ACTA No. 13

Mesa técnica solicitada por el evaluador del proyecto, para hacer seguimiento al diseño hidráulico y geotecnia del proyecto “CONSTRUCCIÓN SISTEMA DE ACUEDUCTO MULTIVEREDAL NEIRA FASE I”.

OBSERVACIONES DISEÑO DEL SISTEMA DE ACUEDUCTO PLANTEADO

TRAMO PTAP A TANQUE EL HIGUERON (línea en PVC).

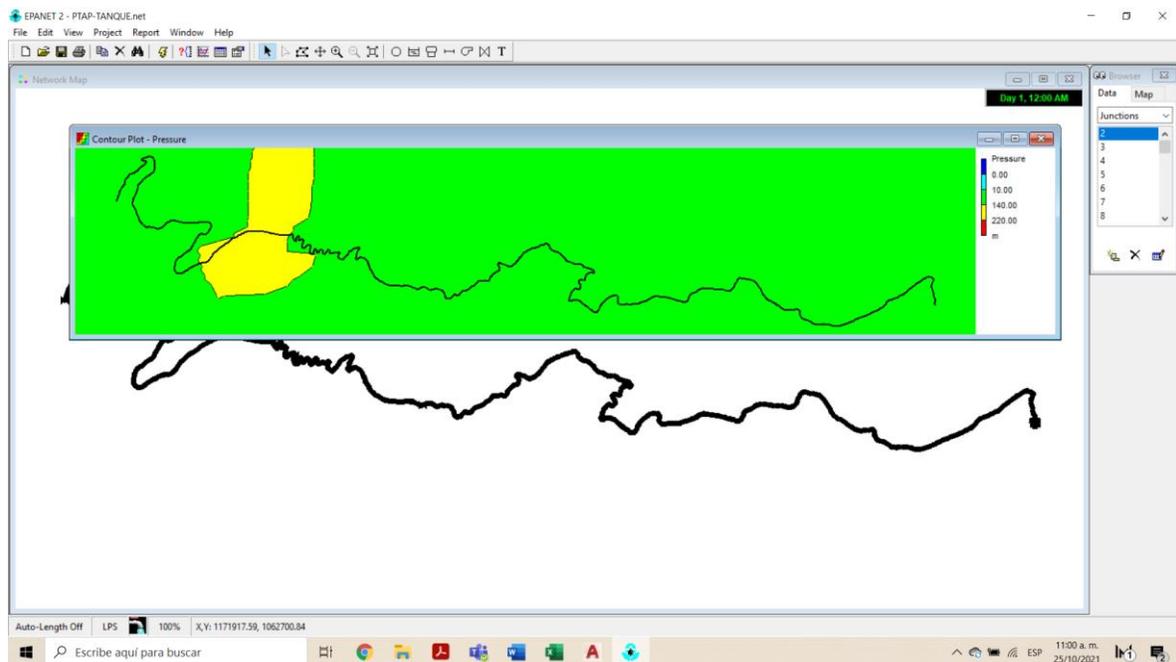
- **Presión máxima** (recomendada por el fabricante): m.c.a.
TRAMO 2288, 46 m, con tuberías PVC - RDE 21 (200 psi o 140,8 m.c.a.): OK.
TRAMO 2288, 46 m, con tubería PVC - RDE 26 (160 psi – 112,64 m.c.a.): EXISTEN
TRAMOS CON PRESIONES MAYORES A 140 m.c.a. REVISAR
TRAMO 1.043 m, con tubería PVC – RDE 21 (200 psi o 140,8 m.c.a.): OK.
TRAMO 1.043 m, con tubería PVC – RDE 13,5 (315 psi o 221 m.c.a.): OK.
TRAMO 814 m, con tubería PVC – RDE 21 (200 psi o 140,8 m.c.a.): OK.
TRAMO 814 m, con tubería PVC – RDE 13,5 (315 psi o 221 m.c.a.): OK.
TRAMO 2.102 m, con tubería PVC – RDE 21 (200 psi o 140,8 m.c.a.): OK.
TRAMO 2.102 m, con tubería PVC – RDE 13,5 (315 psi o 221 m.c.a.): OK.
- **Profundidades de instalación (ART 60. máx. 1.5 m – vehicular: 1 m y peatonal 0,6m):** No entregan

En la modelación se muestran presiones mayores a 140 m.c.a

Nota. se solicita se revise el RDE de la tubería en PVC, puesto que no es claro cuál es el usado ya que hay dualidad de información. Además, se indica se revisen las presiones en una de las zonas de la conducción, puesto que de acuerdo a la simulación de la conducción en EPANET, esta presenta presiones entre 140 y 220 en una zona.
